Data: 22-11-2021 r.
Nr sprawy: TD/OBB/OME/K/WT/TS/490/2021
Sprawa: WARUNKI TECHNICZNE USUNIĘCIA KOLIZJI
SIECI ELEKTROENERGETYCZNEJ (BEZ
OŚWIETELNIA ULICZNEGO)

Szanowni Państwo,
w związku z kolizją projektowanej inwestycji: „**Przebudowa ul. Leśnej w m. Ustroń**” z istniejącą infrastrukturą energetyczną podajemy poniżej warunki usunięcia kolizji istniejących urządzeń elektroenergetycznych, stanowiących składnik majątku TAURON Dystrybucja S.A.:

Nazwa zadania
 "Przebudowa ul. Leśnej w Ustroniu"

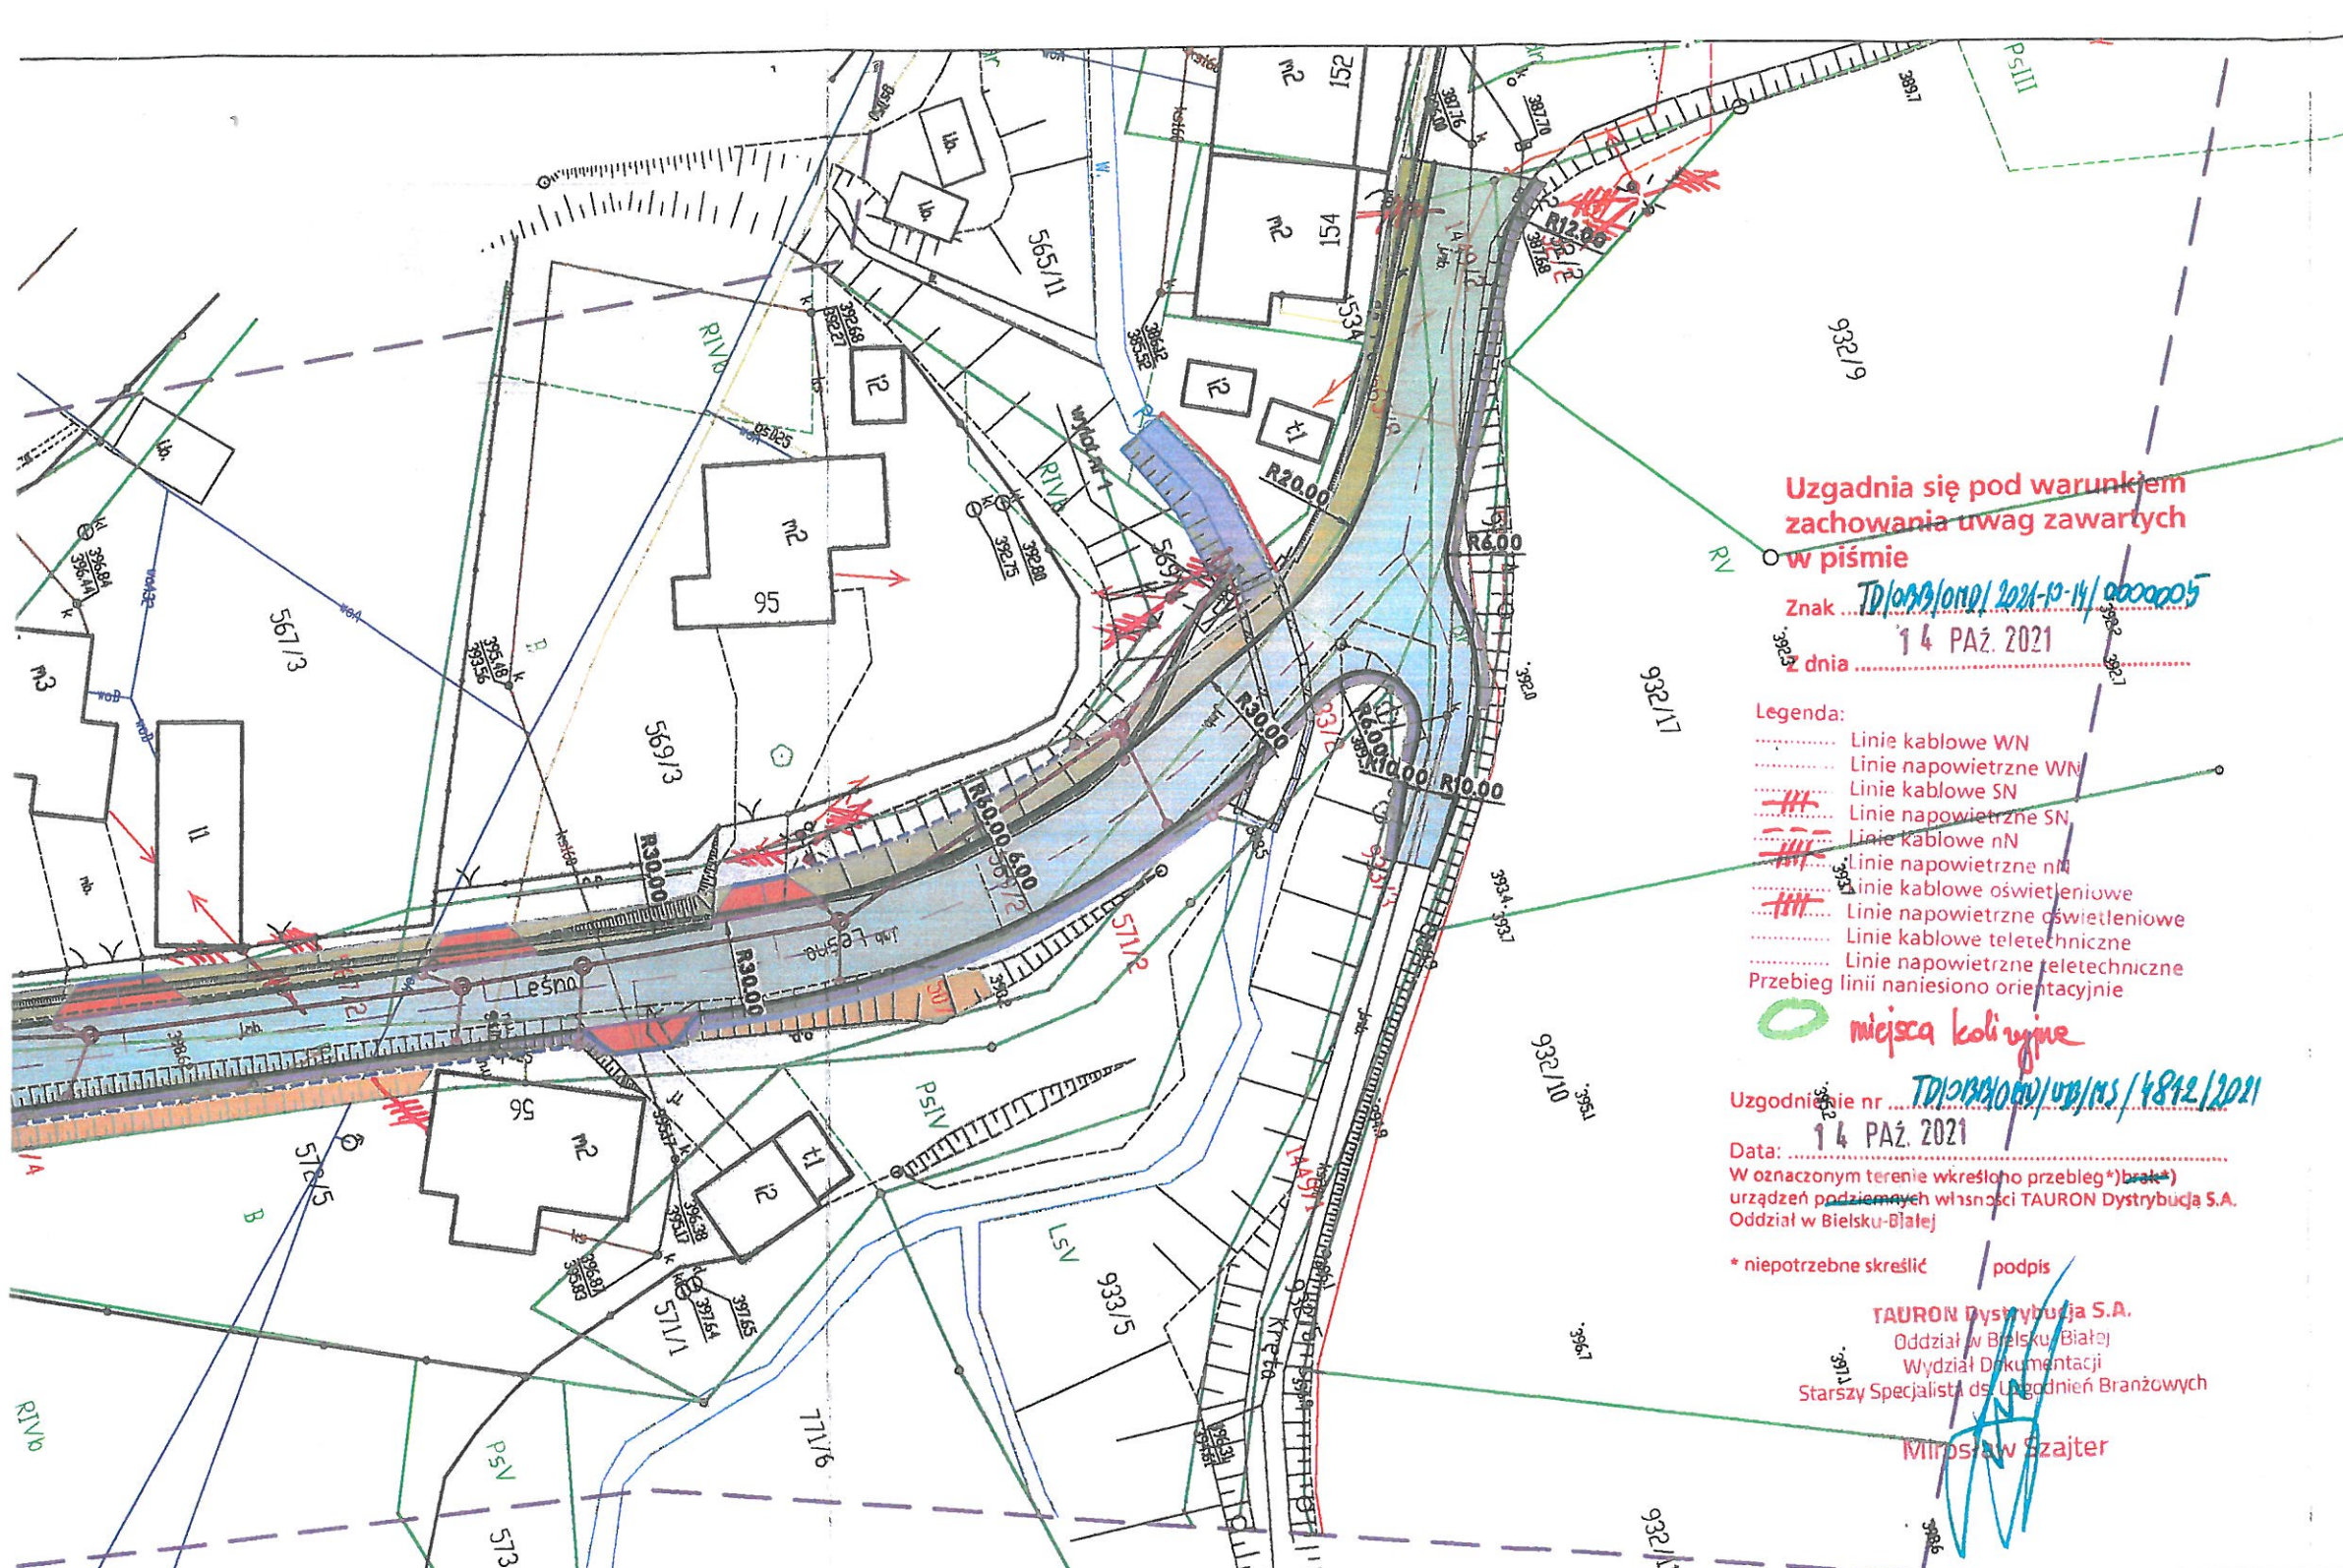
2. Usunięcie kolizji będzie wymagało:
 - 2.1. Istniejący słup nN oznaczony na dołączonym do niniejszych warunków technicznych usunięcia kolizji planie literą „A” należy przebudować poza obszar kolizji z projektowanym zagospodarowaniem terenu z zastosowaniem nowej żerdzi E lub EPV dobranej pod względem wytrzymałości do nowej konfiguracji sieci.

- 2.2. Na nowo wybudowany słup „A” posadowiony w nowej lokalizacji należy podwiesić wg stanu istniejącego przewody typu AL 4x50 mm² zasilane ze stacji transformatorowej SN/nN (15/0,4 kV) nr BBC22341 „Lipowiec Pastwiska”, obw. nr 3 „Zawodzie” oraz odtworzyć przyłącze kablowe nN zasilające ZK-BBC250059 z zastosowaniem kabla typu YAKXS 4x35 mm². Całość przebiegu wykonać zachowując, a także odtwarzając pierwotny układ wszystkich połączeń.

- 2.3. Istniejący słup nN oznaczony na dołączonym do niniejszych warunków technicznych usunięcia kolizji planie literą „B” należy przebudować poza obszar kolizji z projektowanym zagospodarowaniem terenu z zastosowaniem nowej żerdzi E lub EPV dobranej pod względem wytrzymałości do nowej konfiguracji sieci.

- 2.4. Na nowo wybudowany słup „B” posadowiony w nowej lokalizacji należy podwiesić wg stanu istniejącego przewody typu AL 4x50 mm² i AFL 4x25 mm² zasilane ze stacji transformatorowej SN/nN (15/0,4 kV) nr BBC22341 „Lipowiec Pastwiska”, obw. nr 3 „Zawodzie”, odtworzyć przyłącze kablowe nN zasilające ZK-BBC220275 z zastosowaniem kabla typu YAKXS 4x35 mm² oraz napowietrzne przyłącze nN zasilające budynek nr 67 z zastosowaniem przewodów typu ASXSn 4x16 mm². Całość przebiegu wykonać zachowując, a także odtwarzając pierwotny układ wszystkich połączeń.

- 2.5. Istniejący słup nN oznaczony na dołączonym do niniejszych warunków technicznych usunięcia kolizji planie literą „C” należy przebudować poza obszar kolizji z projektowanym zagospodarowaniem terenu z zastosowaniem nowej żerdzi E lub EPV dobranej pod względem wytrzymałości do nowej konfiguracji sieci.

- 2.6. Na nowo wybudowany słup „C” posadowiony w nowej lokalizacji należy podwiesić wg stanu istniejącego przewody typu AL 4x50 mm² zasilane ze stacji transformatorowej SN/nN (15/0,4 kV) nr BBC22341 „Lipowiec Pastwiska”, obw. nr 3 „Zawodzie”. Całość przebiegu wykonać zachowując, a także odtwarzając pierwotny układ wszystkich połączeń.

- 2.7. Istniejący słup nN oznaczony na dołączonym do niniejszych warunków technicznych usunięcia kolizji planie literą "D" należy przebudować poza obszar kolizji z projektowanym zagospodarowaniem terenu z zastosowaniem nowej żerdzi E lub EPV dobranej pod względem wytrzymałości do nowej konfiguracji sieci.

- 2.8. Na nowo wybudowany słup „D” posadowiony w nowej lokalizacji należy podwiesić wg stanu istniejącego przewody typu AL 4x50 mm² zasilane ze stacji transformatorowej SN/nN (15/0,4 kV) nr BBC22341 „Lipowiec Pastwiska”, obw. nr 2 Lipowiec oraz obw. nr 1 „Podlas”. Ponadto należy odtworzyć napowietrzne przyłącze nN zasilające budynek nr 34 z zastosowaniem przewodów typu ASXSn 4x25 mm². Całość przebieg wykonać zachowując, a także odtwarzając pierwotny układ wszystkich połączeń.

- 2.9. W związku ze zmianą konfiguracji linii napowietrznej nN należy wykonać obliczenia wytrzymałościowe istniejących słupów nN sąsiadujących z przebudowywanymi słupami „A”, „B”, „C” i „D”.

- 2.13. Po wykonaniu ww. zakresu przebudowy istniejące słupy nN oznaczone na dołączonym do niniejszych warunków technicznych usunięcia kolizji planie literami "A", „B”, „C” i „D” posadowione w „starej” lokalizacji zdemontować.
